Objektas: „Plungės miesto Telšių, Laisvės, Rietavo ir Minijos gatvių atkarpų techninių parametrų gerinimas ir eismo saugos priemonių diegimas“ darbai.

DARBŲ PAKEITIMO NURODYMAS NR. 14

Darbų pakeitimo aktas Nr. 14

Atestato Nr.	 „PLENTRPROJEKTAS“ UŽDAROJI AKCINĖ BENDROVĖ				Plungės miesto Rietavo gatvės rekonstravimo darbo projektas <i>I ir II etapas</i>		Laida
							A
30410	PV	A.Vilkelis		2020-06	0368 – DP – S	Lapas	Lapų
25887	PDV	A.Vilkelis		2020-06			
						1	1

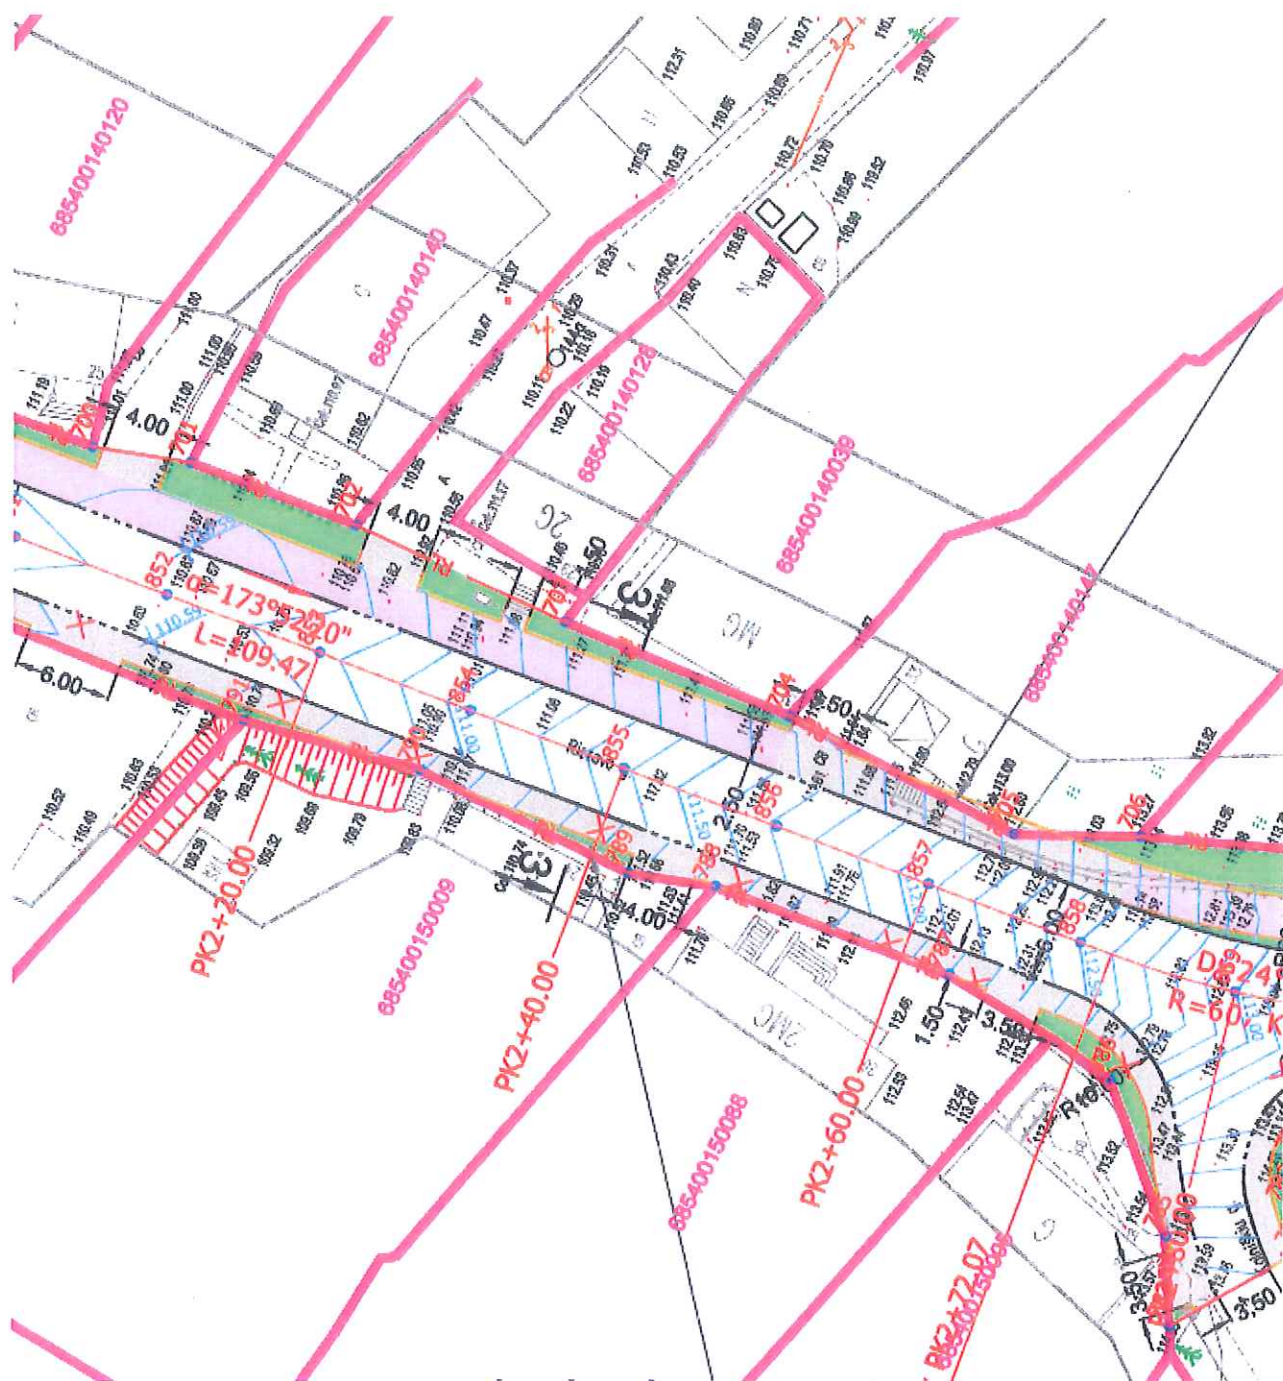
1. Pagal Rietavo gatvės rekonstravimo projektą, prie Rietavo g. gyvenamųjų namų Nr. 14, 22, 25, 31 kiemų numatyta įrengti žaliąją zoną, tačiau, atlikus statybos darbus, nuo tako ribos iki minėtų sklypų ribų žalios zonos įrengimui liko tik siauras ruožas 15 - 30 cm ruožas, kuriame žalios zonos įrengimas netenka prasmės. Užsakovas, įvertinęs šią situaciją, 2020-05-14 raštu Nr. AS-2068 paprašė projekto autorių pateikti projektinį sprendinį, panaikinant žaliąją zoną, jos vietoje suprojektuojant trinkelį dangą.

Informuojame, kad Plungės rajono savivaldybės administracijos specialistai, nuvykę į objektą, pastebėjo, kad prie gyvenamųjų namų kiemų (Rietavo g. 31, 25, 22 ir 14) pagal projektą turi būti žalioji zona, tačiau, atlikus darbus, nuo tako ribos iki sklypo ribos lieka tik nuo 15 cm iki 30 cm pločio. Prašome projektuotojo pateikti projektinį sprendinį ir darbų kiekius, panaikinant žaliąją zoną, ir jos vietoje suprojektuoti trinkelį dangą, kad būtų sklandžiai suvedami aukščiau tarp gyventojų kiemų ir naujai įrengiamo tako, kad ir ateityje būtų išvengta gyventojų nusiskundimų ir žaliųjų zonų priežiūros.

Komisija, išnagrinėjusi pirkimo ir projektinę dokumentaciją, apžiūrėjusi faktinę situaciją statybvietyje, gavusi Užsakovo prašymą 2020-05-14 raštu Nr. AS-2068, projekto autoriaus sprendinį 2020-05-20 raštu Nr. 020/318 (Priedai Nr. 2 ir Nr. 3), patvirtina, kad siauro žalios zonos ruožo tarp tako ir sklypų ribų įrengimas netikslingas ir pritaria jo panaikinimui, įrengiant trinkelį dangą, bei patvirtina, kad būtina atlikti šiuos papildomus darbus:

Užsakovo prašymu teikiame brėžinį ir papildomų/nevykdomų darbų kiekių žiniaraštį.

Eil. Nr.	Darbo pavadinimas, aprašymas	Mato vnt.	Kiekis
1.	Iškasos, gruntas išvežimas rangovo pasirinktu atstumu (10% darbų atliekami rankomis)	m ³	15
2.	Šalčiui atsparaus sluoksnio įrengimas, $k \geq 1,5 \times 10 \text{ m/s}^{-5}$	m ³	6
3.	Skaldos pagrindas iš nesurišto mineralinių medžiagų mišinio 0/45 h=0,15	m ²	37
4.	Išlyginamojo sluoksnio iš mineralinių medžiagų mišinio 0/5 (dulkių kiekis <5%) įrengimas h=0,03m	m ²	37
5.	Pilkos spalvos betoninių trinkelų dangos (200x100x60) įrengimas	m ²	34
6.	Pilkos spalvos betoninių trinkelų dangos (200x100x80) įrengimas	m ²	3

Eil. Nr.	Darbo pavadinimas, aprašymas	Mato vnt.	Kiekis
1.	Dirvožemio užpylimas ir užsėjimas veja h=0,10 m	m ²	37

Iš brėžinio 0370-03-DP-SD-BR4 Laida A

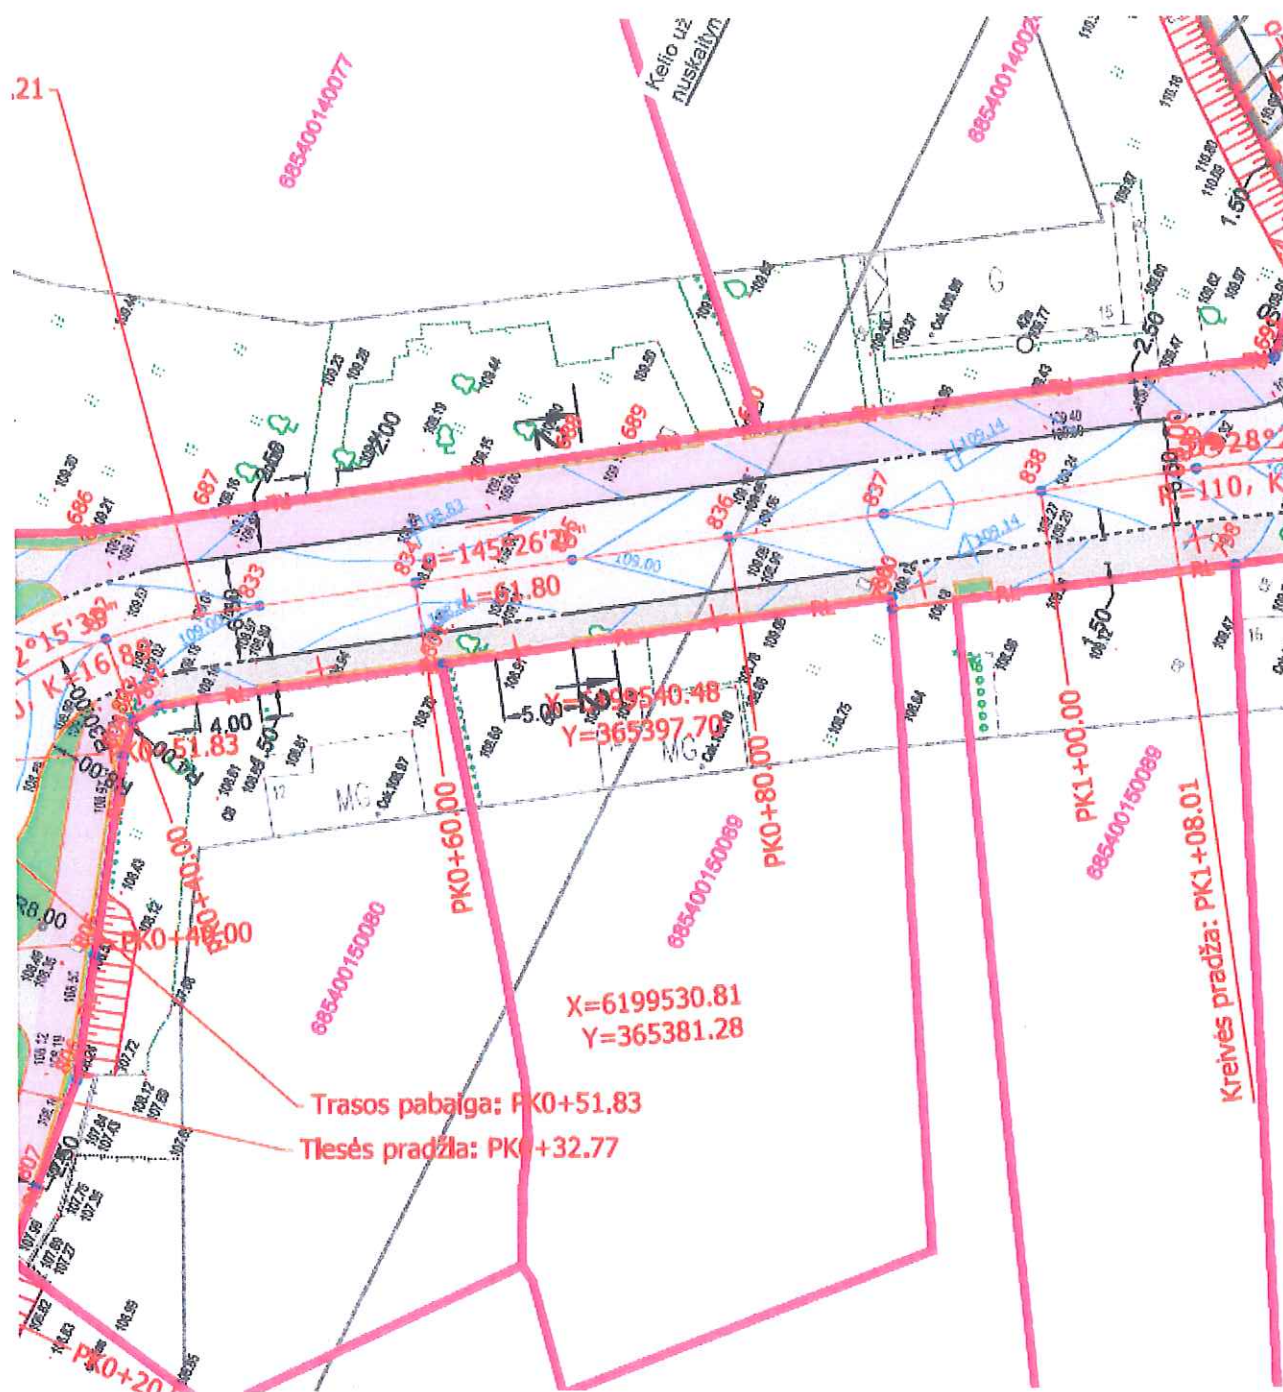
Taip pat prašome projektuotojo pateikti projektinį sprendinį ir kiekius, praplatinant nuovažą iki 1 metro PK 2+20, sujungiant nuovažą su asfalto danga, nes, atlikus darbus, esama asfalto danga sklandžiai nesusijungia su naujai projektuojama nuovaža.
